**DODATEK č. 1  
SMLOUVY O DÍLO  
2024-00039/ORI, SML35-61814/24  
ze dne 13. 09. 2024**

### Věc: Veřejná zakázka „Karlovy Vary, Sady Karla IV. - revitalizace veřejného prostranství“ - Dodatek č.1

Projekt: „Karlovy Vary, Sady Karla IV. – revitalizace veřejného prostranství“

ZL 04

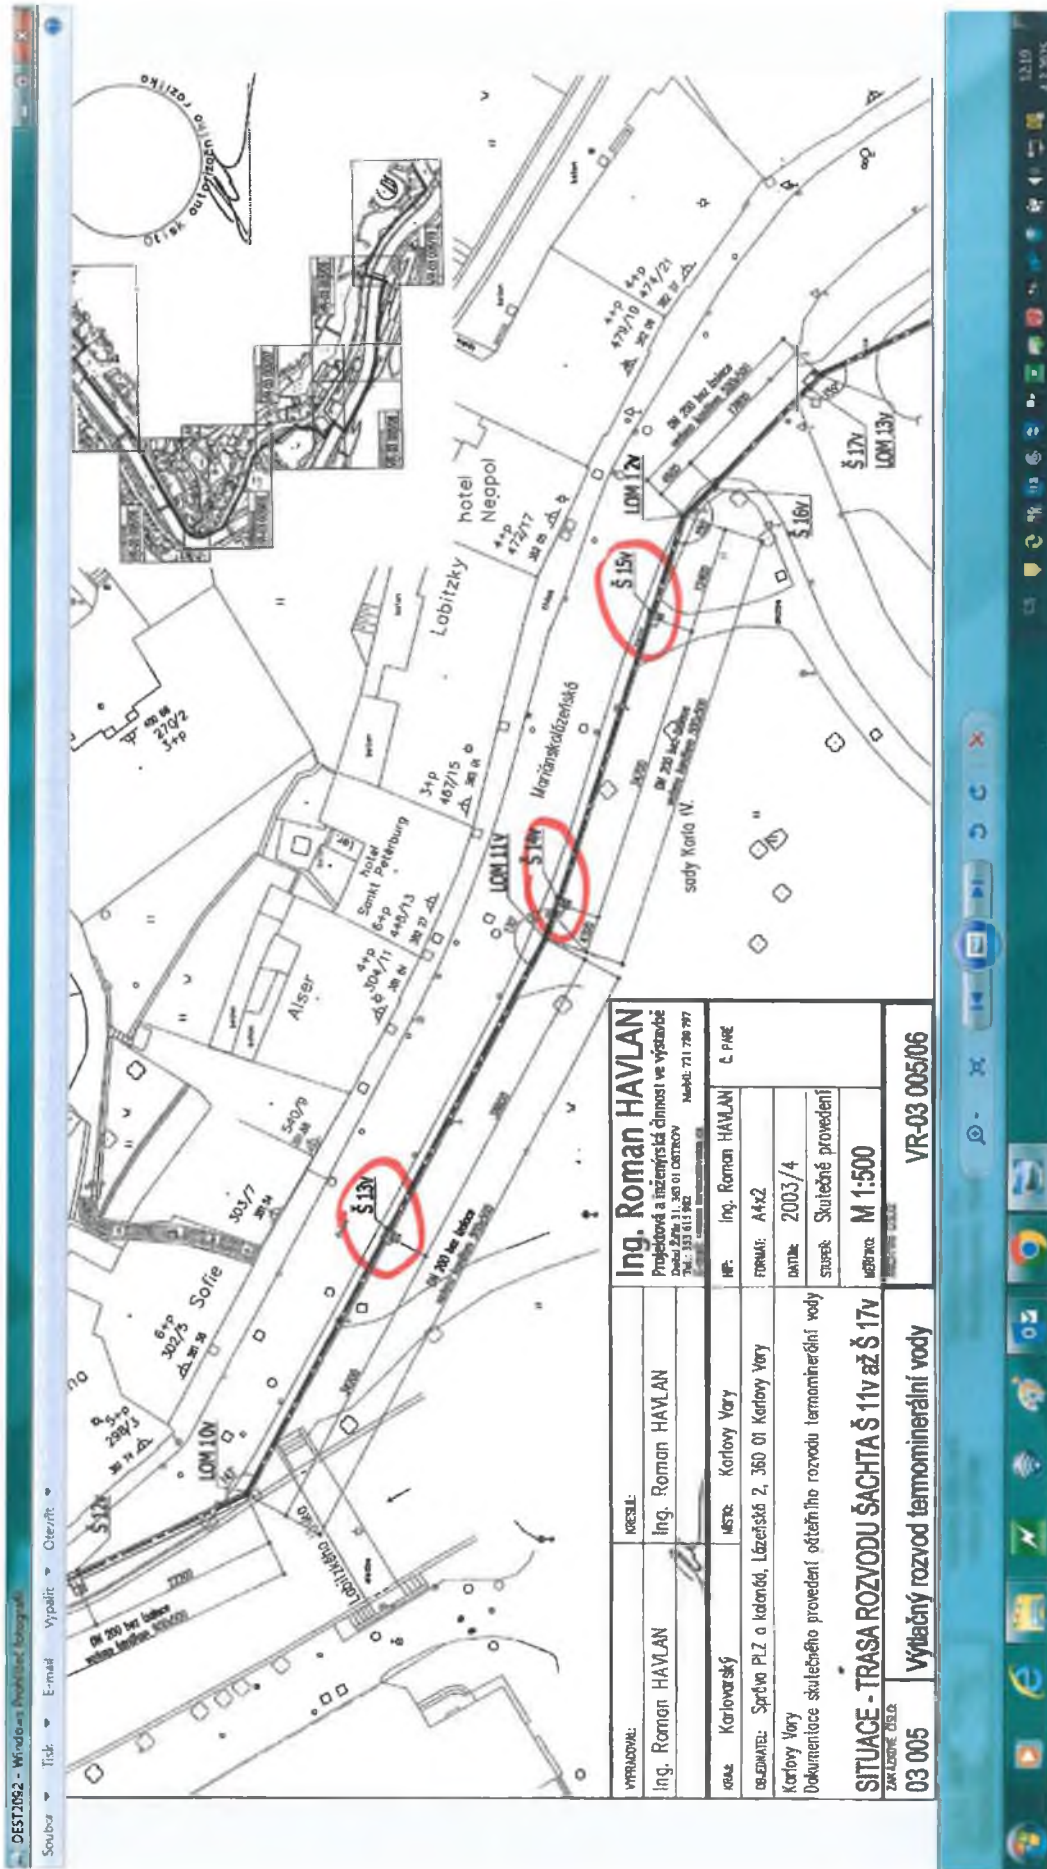
Výšková úprava tří revizních šachet tak, aby odpovídaly požadované niveletě terénu a zajišťovaly bezproblémový odtok a přístup. Oprava jedné revizní šachty z důvodu jejího technického stavu, včetně zajištění její plné funkčnosti a stability. Posun zákrytové desky a poklopu jedné revizní šachty v místě chodníku na ulici Mariánskolázeňská, aby bylo dosaženo optimálního umístění s ohledem na bezpečnost a provozní požadavky. Všechny úpravy budou provedeny v souladu s platnými technickými normami a požadavky na bezpečnost a funkčnost infrastruktury.

Při provádění odkopávek a zemních prací došlo k obnažení stávajících revizních šachet, jejichž technický a morální stav neodpovídal požadavkům na jejich další provoz. S ohledem na tyto skutečnosti bylo nezbytné provést jejich výškovou úpravu, opravu, případně přemístění, aby byla zajištěna jejich funkčnost, stabilita a odpovídající provozní parametry v souladu s platnými normami a technickými předpisy.

smlouva						
č.pol.	kód položky	popis	m.j.	množství	j.cena	celkem Kč
NP	R položka agregovaná	Revizní šachta - výšková úprava	kpl	3,000	7 709,00 Kč	23 127,00 Kč
NP	R položka agregovaná	Revizní šachta - oprava	kpl	1,000	10 563,00 Kč	10 563,00 Kč
NP	R položka agregovaná	Revizní šachta - posun	kpl	1,000	4 122,00 Kč	4 122,00 Kč
celkem						37 812,00 Kč
Celkem včetně DPH 21 %						45 752,52 Kč
